**CCR-VIA -- COMITATO DI COORDINAMENTO REGIONALE PER LA
VALUTAZIONE D'IMPATTO AMBIENTALE**

Giudizio n° 2983 del 04/12/2018

Oggetto REALIZZAZIONE DI UN IMPIANTO DI TRATTAMENTO DI RIFIUTI SANITARI A RISCHIO INFETTIVO MEDIANTE STERILIZZAZIONE, CON ADIACENTE DEPOSITO PER RIFIUTI PERICOLOSI E NON PERICOLOSI

Istruttoria Tecnica
Progetto

Fig. 13 – Planimetria aree di stoccaggio rifiuti (da elaborato 10-PRD4 allegato allo SIA)

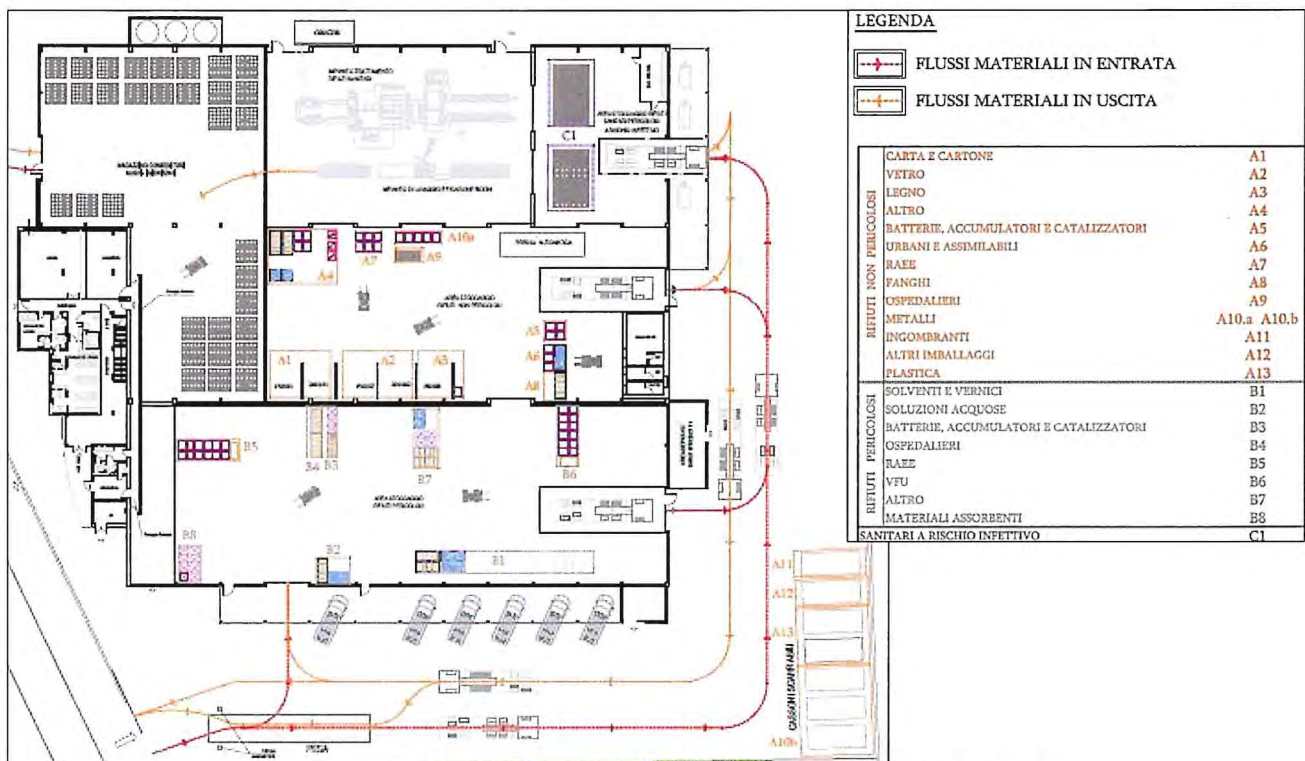
- Applicazione Direttiva Seveso in relazione alla capacità massima istantanea dei solventi e delle vernici come riportato nello SIA (Elab. 10-PRD4 – Planimetria aree stoccaggio rifiuti in ingresso);

Fig. 25 – Mappa localizzativa centri abitati (dallo SIA)

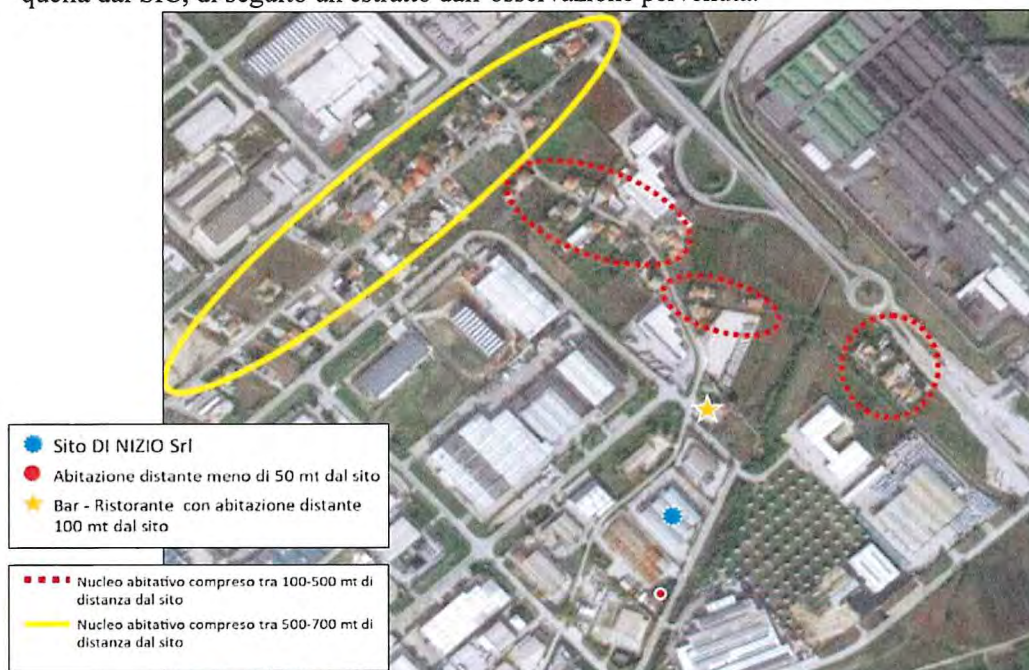
- Considerazione del livello progettuale scarso, che non approfondisce gli impatti ed illustra chiaramente le operazioni eseguite;
- Contrasto con i criteri localizzativi del nuovo PRGR per ciò che concerne la distanza dai centri abitati e quella dai SIC, di seguito un estratto dall'osservazione pervenuta:
